**AVIS RELATIF À LA PROTECTION
CONTRE LES EVENTUELS EFFETS NOCIFS ET NUISANCES
PROVOQUÉS PAR LES RAYONNEMENTS NON IONISANTS
GÉNÉRÉS PAR DES ANTENNES ÉMETTRICES STATIONNAIRES**

Commune : FRAMERIES - Exploitant : TELENET GROUP

Référence exploitant : HT1756B

Rapport n° 1056 / 2025

Figure 1 : Vue en plan des lieux de séjour et des points de contrôle

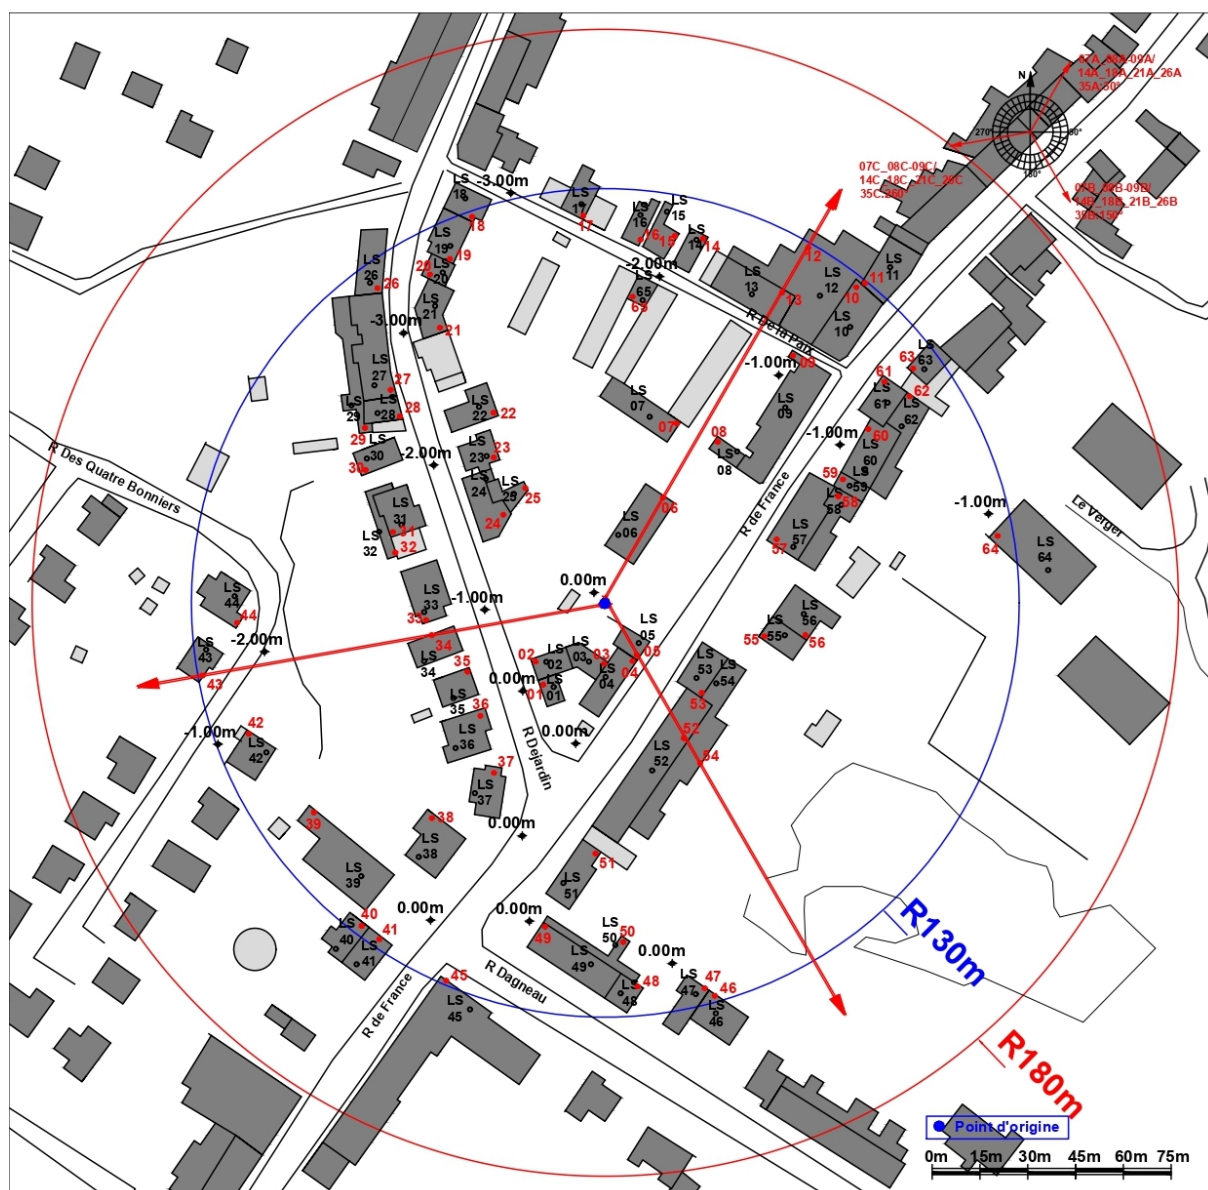
N° point de contrôle	LS	Atténuation (dB)	Indice d'exposition relatif à la limite par installation IE_i
9	LS09	3,0	0,744
13	LS13	3,0	0,617
44	LS44	3,0	0,563
60	LS60	3,0	0,558
65	LS65	3,0	0,537
42	LS42	3,0	0,526
14	LS14	3,0	0,514
61	LS61	3,0	0,503
15	LS15	3,0	0,489
12	LS12	3,0	0,481
50	LS50	3,0	0,472
10	LS10	3,0	0,470
43	LS43	3,0	0,470
39	LS39	3,0	0,466
16	LS16	3,0	0,459
47	LS47	3,0	0,455
11	LS11	3,0	0,453
46	LS46	3,0	0,435
59	LS59	3,0	0,426
62	LS62	3,0	0,424
48	LS48	3,0	0,421
63	LS63	3,0	0,421
49	LS49	3,0	0,335
17	LS17	3,0	0,329
56	LS56	3,0	0,312
40	LS40	3,0	0,244
41	LS41	3,0	0,229
45	LS45	3,0	0,220
38	LS38	3,0	0,209
4	LS04	3,0	0,206
64	LS64	3,0	0,198
5	LS05	3,0	0,190
18	LS18	3,0	0,161
27	LS27	3,0	0,159
51	LS51	3,0	0,156

En ce qui concerne les antennes de l'installation mentionnées dans le tableau 1, la distance maximale à laquelle la limite pourrait être atteinte, à l'extérieur, est égale à 132,0 m. S'il n'y a pas de LS à une distance inférieure, les antennes respectent forcément la limite d'immission.

Dans le cas des LS situés à l'intérieur des bâtiments, une atténuation d'obstacle est prise en compte et il en résulte que la distance maximale à laquelle la limite pourrait être atteinte se réduit à 93,8 m.

Figure 2 : Vue en plan des installations d’antennes dans un rayon de 300 mètres autour de l’installation faisant l’objet de la demande d’avis

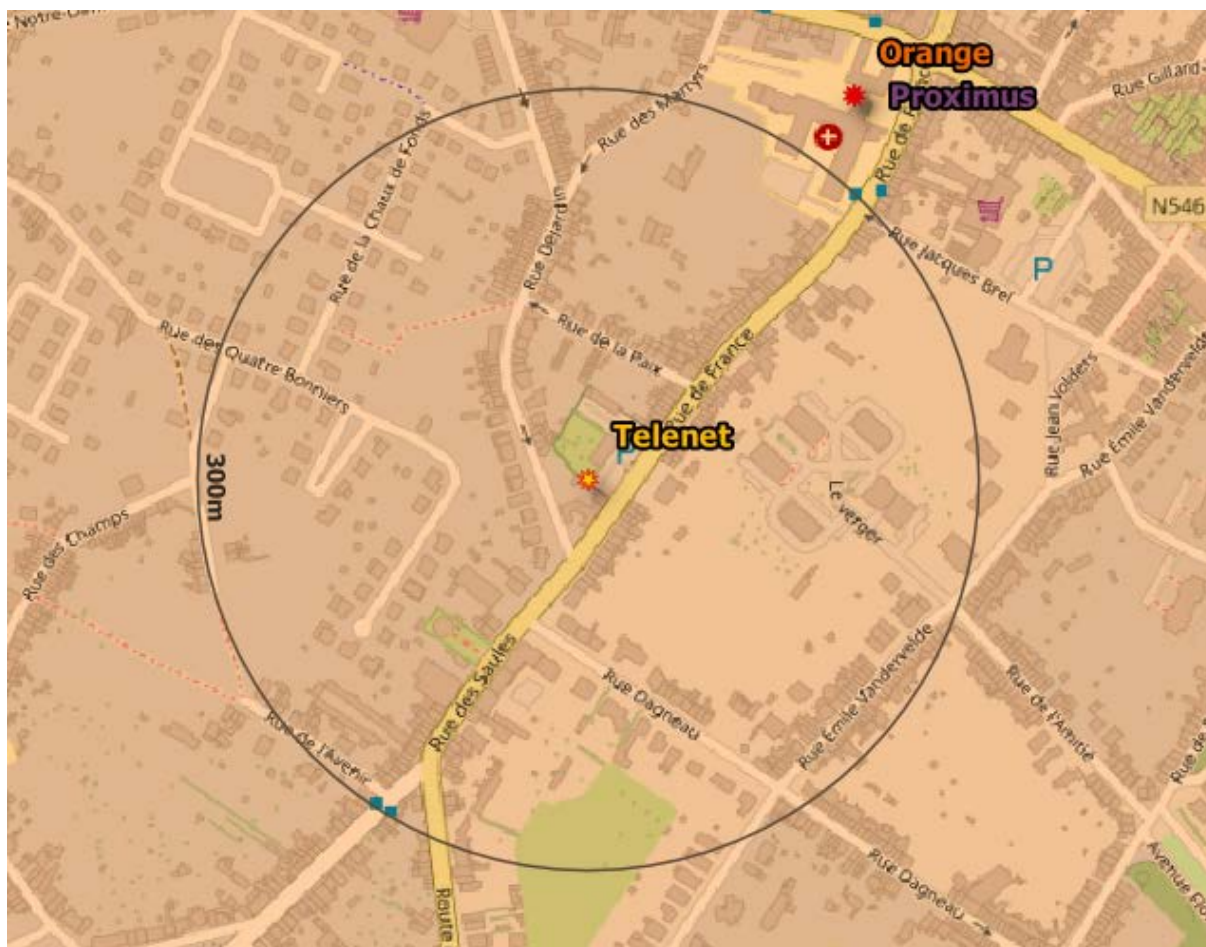
- il y a au plus 4 installations d'antennes émettrices stationnaires présentes dans la zone d'évaluation de 300 mètres de rayon représentée dans la figure 2, y inclus l'installation référencée dans le paragraphe 2 : la limite cumulative définie à l'article 4, §2 du décret est nécessairement respectée dans les lieux de séjour à l'intérieur de la zone d'évaluation de 300 mètres de rayon ;
- il y a exactement 5 installations d'antennes émettrices stationnaires présentes dans la zone d'évaluation de 300 mètres de rayon représentée dans la figure 2, y inclus l'installation référencée dans le paragraphe 2 et il existe, pour 3 ou 4 de ces installations, un avis attestant le respect de la limite abrogée de 3 V/m : la limite cumulative définie à l'article 4, §2 du décret

- c) dans tous les autres cas, il a été vérifié que la limite cumulative définie à l'article 4, §2 du décret n'est pas dépassée dans les lieux de séjour sur base du nombre d'installations localisées dans la zone d'évaluation de 300 mètres de rayon représentée dans la figure 2, de leur localisation ainsi que des données inscrites dans la figure 1 et au paragraphe 4 du présent avis et dans les avis attestant le respect de la limite par installation ou de la limite abrogée de 3 V/m relatifs aux autres installations reprises dans la figure 2.

Compte tenu des considérations ci-dessus, il apparaît que l'intensité du rayonnement électromagnétique généré, dans les lieux de séjour situés dans un rayon de 300 mètres autour de l'installation référencée dans le paragraphe 2, par l'ensemble des antennes émettrices stationnaires de l'ensemble des exploitants du même site d'antennes émettrices stationnaires respecte la limite fixée à l'article 4, § 2 du décret.
